交通部臺灣區國道高速公路局 函

主旨：有關國道一號王田交流道分離橋前車道重新佈設及標誌改善乙案，請依說明事項辦理變更設計，請 查照。

中山高速公路
台中王田段拓寬工程

附件 1

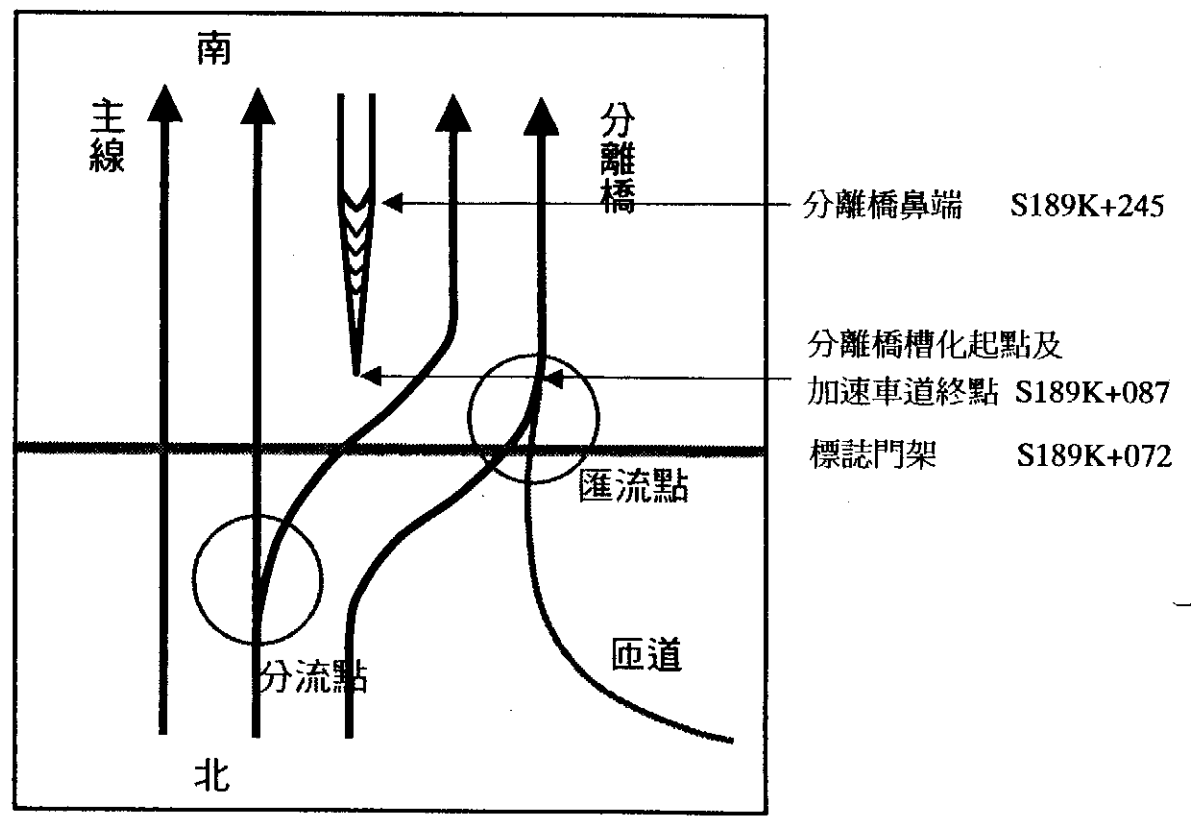
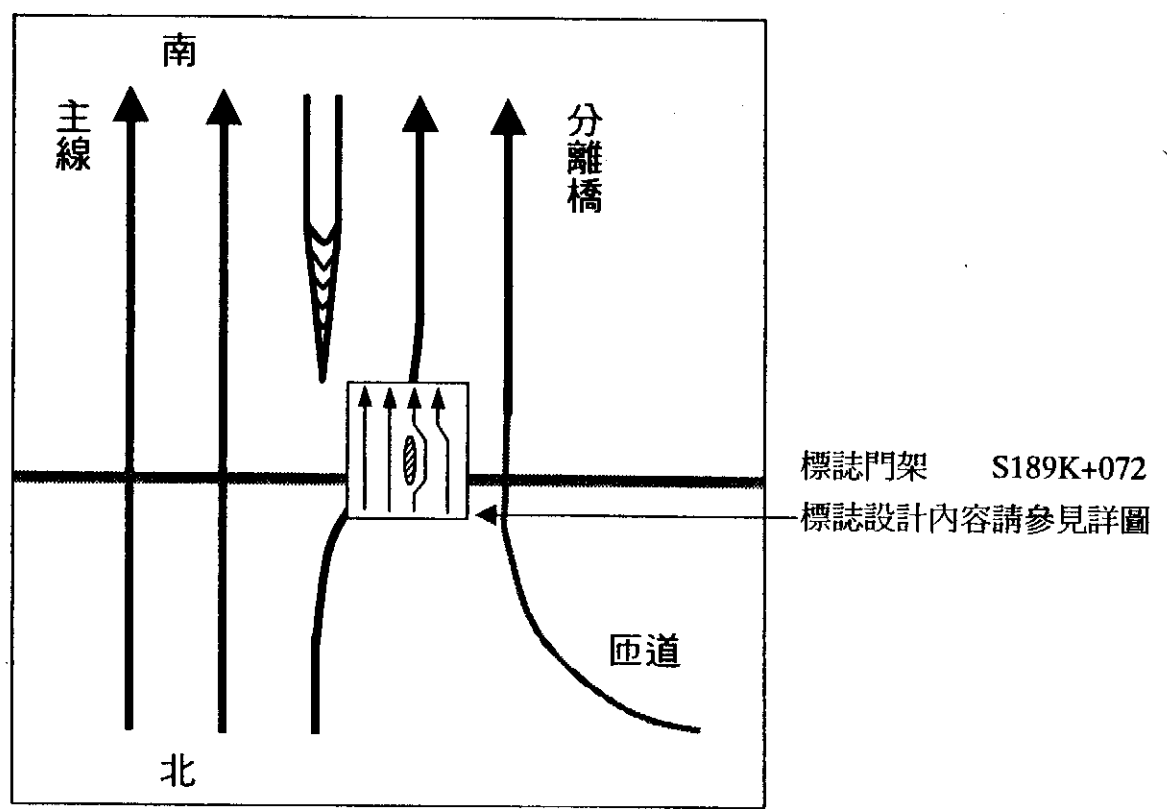
原設計車道佈設情形

- 1.主線內側車道維持直行。
- 2.主線中間車道分成一股為主線外側車道，另一股為分離橋內側車道。
- 3.主線外側車道順接分離橋外側車道。
- 4.南向入口匝道匯入主線外側車道。

改善後車道佈設情形

- 1.主線內側車道維持直行。
- 2.主線中間車道維持直行。
- 3.主線外側車道順接分離橋內側車道。
- 4.南向入口匝道順接分離橋外側車道。

- 一、本局八十九年七月二十五日管八九字第一五二七七號函（「高速公路交通改善小組第三次會議」提案二採用方案），諒達。
- 二、南向分離橋前之車道佈設請改為：（如附件一）
 - （一）主線內側車道維持直行。
 - （二）主線中間車道維持直行。
 - （三）主線外側車道順接分離橋內側車道。
 - （四）南向入口匝道順接分離橋外側車道，再於通過分離橋後匯入主線外側車道。
- 三、南向分離橋前S189K+076之門架標誌桁架上（現無設置標誌），請增設圖示之車輛改道告示牌乙面於外側分離二車道之間。（如附件二）
- 四、另北向分離橋前N190K+695之資訊可變標誌（CMS）門架桁架上之觀光標誌（已取消不設）位置，請改設圖示車輛改道告示牌乙面。（如附件二）
